# COMUNE DI PAGLIETA

### VERBALE DI DELIBERAZIONE DEL CONSIGLIO COMUNALE

**OGGETTO:** Istanza per l'avvio della procedura di valutazione di impatto ambientale ai sensi dell'art. 23 del D.Lgs. n. 152/2006 e s.m.i. relativa al Progetto di Sviluppo Concessione "Colle Santo". Ditta CMI Energia S.p.a. - Roma. Provvedimenti.

### PROPOSTA DI DELIBERAZIONE DI CONSIGLIO COMUNALE

**Figura 1:** Visione d'insieme del percorso delle opere proposte con evidenziati i Comuni di Bomba e Paglieta sedi delle zone di estrazione e trattamento. Sono inoltre sovrapposte alla cartografia topografica le informazioni relative al rischio PAI e PSDA.

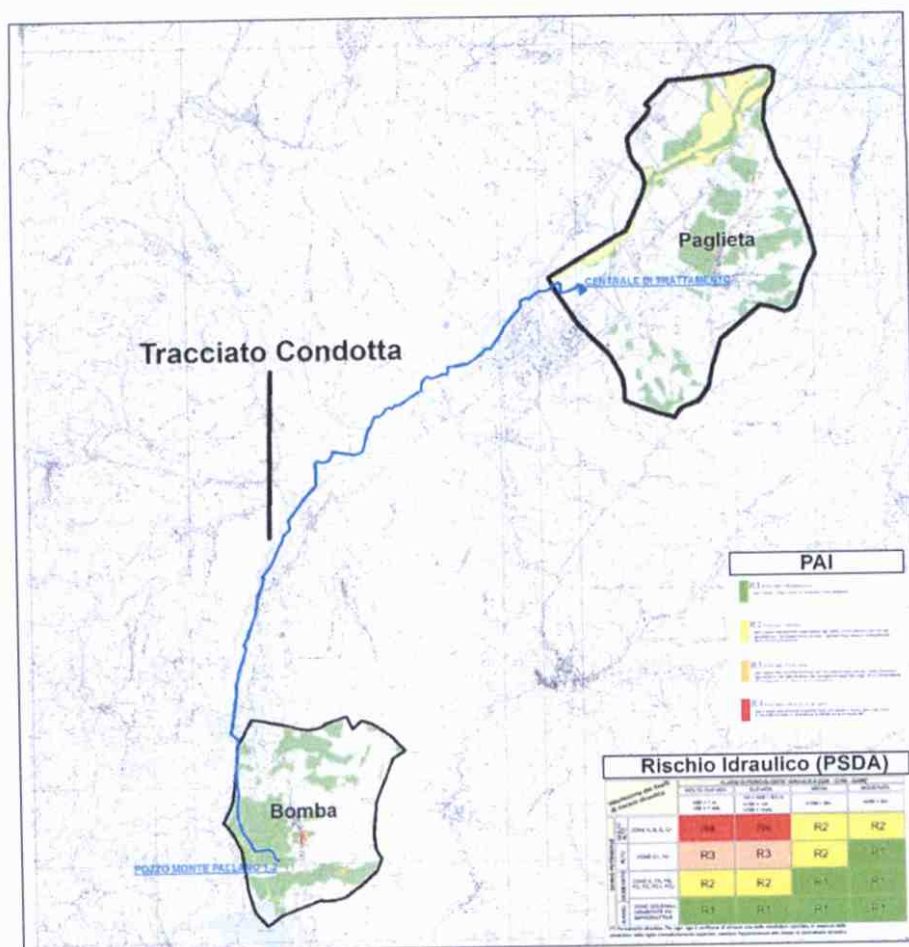
Gran parte delle opere, sia l'area dei pozzi, sia il gasdotto, sia la centrale, è localizzata all'interno di aree a grave o gravissimo rischio idrogeologico.

- Le installazioni in area pozzi sono in zona a rischio di frana R1 e pericolosità P2 (secondo il Piano Stralcio di Bacino per l'assetto Idrogeologico);
- La condotta si colloca per larghi tratti entro la fascia di rispetto del fiume Sangro nonché del torrente Pianello e del fosso di Ballevino (secondo il Piano Regionale Paesistico);
- La condotta corre in zone a pericolosità elevata o molto elevata e a rischio R1 (secondo il Piano Stralcio Difesa Alluvioni);
- Sia la condotta che la centrale di raffinazione si trovano in aree soggette a inondazione (secondo il Piano Territoriale di Coordinamento Provinciale);
- La condotta fino a V3 è in zona ad alta suscettività a frana; in altri tratti tale suscettività è media o moderata (secondo il PTCP).

E' quindi possibile osservare come il tratto finale delle installazioni, ivi compresa la centrale di trattamento, arrivino all'interno del Comune di Paglieta dopo aver percorso un lungo tracciato (circa 21,00 km.) costeggiando la destra idrografica del Fiume Sangro ed attraversando numerose aree soggette ad importanti rischi, sia da esondazione che da frana (Figura 1).

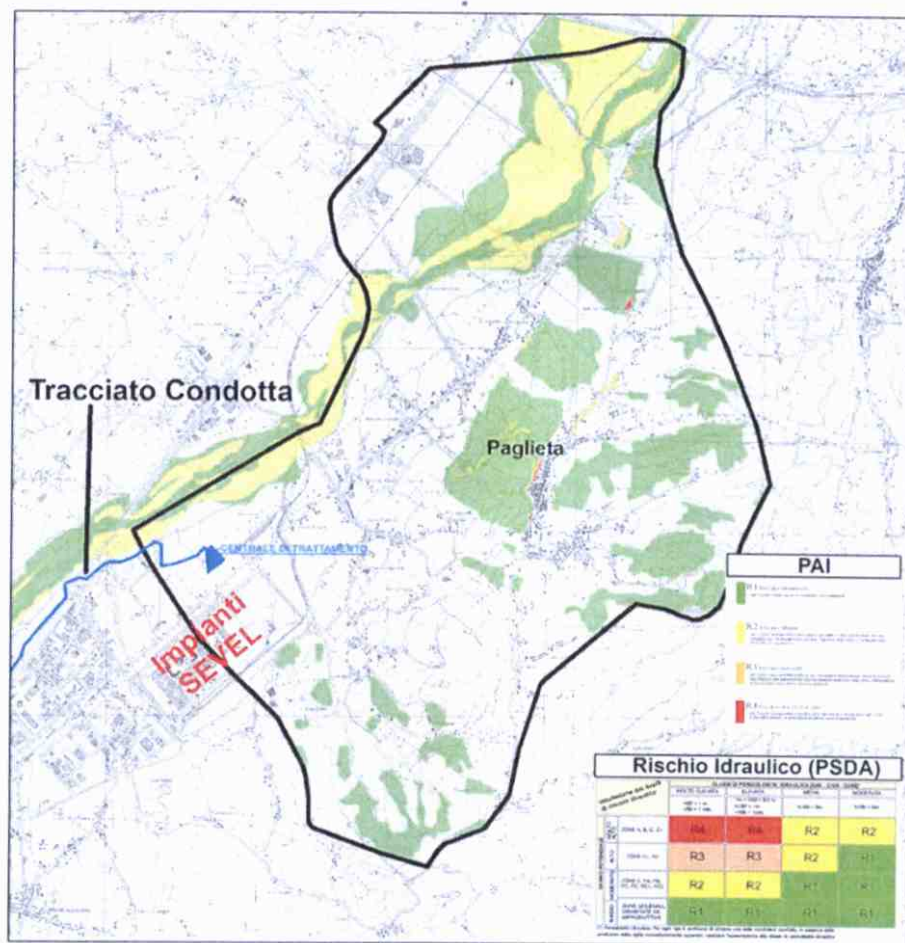
Nello specifico è possibile osservare come la porzione finale del tracciato e l'impianto siano pericolosamente ubicati a ridosso di aree a rischio esondazione R1 ed R2 e soggette a frequenti allagamenti in occasione di precipitazioni più importanti ma spesso frequenti. Come accaduto in tempi non troppo lontani (2013, 2015), tali allagamenti sono spesso arrivati fino agli stabilimenti della SEVEL ubicati a poche decine di metri dall'area proposta per la centrale di trattamento (Figura 2).

**Figura 3:** Visione d'insieme della porzione iniziale del percorso delle opere proposte in corrispondenza del Comune di Bomba, sono state evidenziate la traccia della condotta, l'ubicazione del sito di estrazione e la porzione settentrionale dell'invaso del Lago di Bomba.

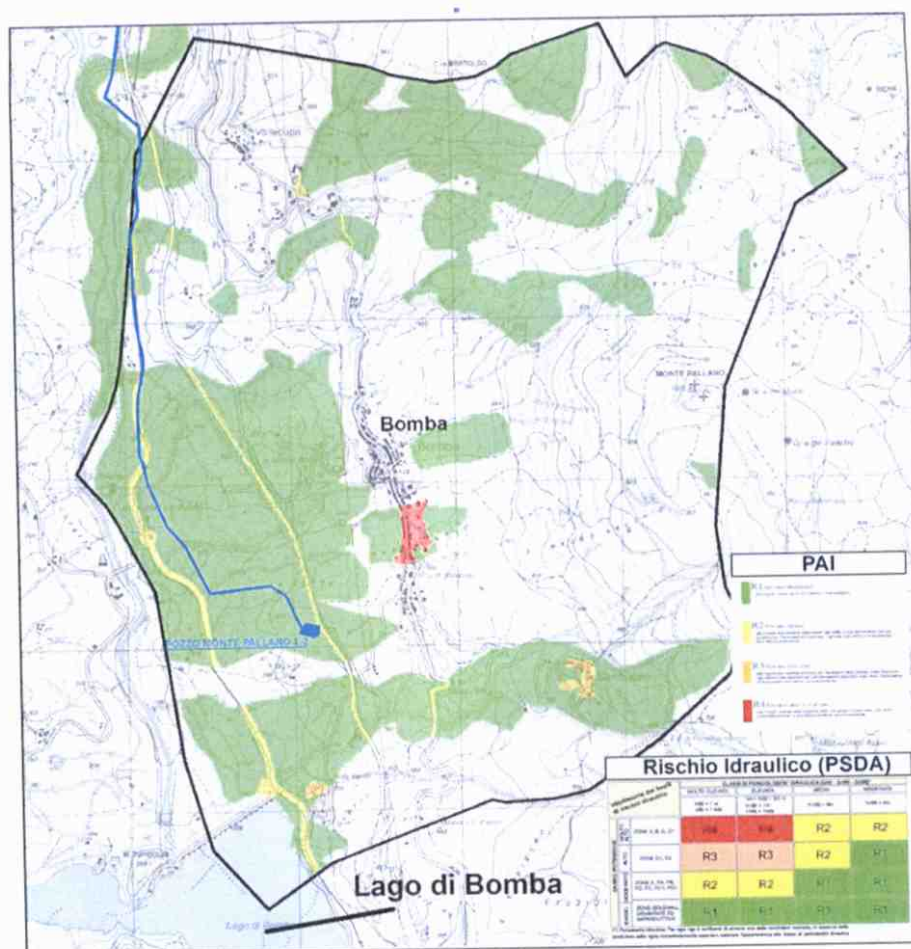
Va inoltre sottolineato che il sito di estrazione e la porzione iniziale del tracciato sono ubicati a ridosso di un importante bacino idrico artificiale abruzzese, il Lago di Bomba, esteso circa 10 chilometri quadrati e con una capienza massima di circa 4.000.000 di metri cubi. Tale lago è situato in un territorio storicamente soggetto a fenomeni di instabilità dei versanti di natura ed entità importanti. Tale scenario rende ancora più elevato il rischio esondazione per tutte le porzioni a valle dell'invaso in quanto qualunque fenomeno che mini la stabilità di tale area porterebbe a conseguenze catastrofiche per tutte quelle già precarie e critiche situazioni a valle di esso, ivi compreso l'intero tracciato della condotta e la centrale di trattamento (Figura 3).

Tuttavia il Progetto Definitivo, salvo la promessa di redigere qualche studio in fase "esecutiva", non presenta alcun dispositivo che tratti delle possibili attenuazioni o del superamento di queste dichiarate incompatibilità sottraendosi del tutto ad un confronto tecnico nel merito delle gravissime problematiche che dovrebbero essere affrontate. Probabilmente è troppo arduo cercare di spiegare come superare queste criticità in un territorio che lungo tutto lo sviluppo del progetto è soggetto a pericolosità da frana e da alluvione, confermata dalla storia del territorio degli ultimi duecento anni.
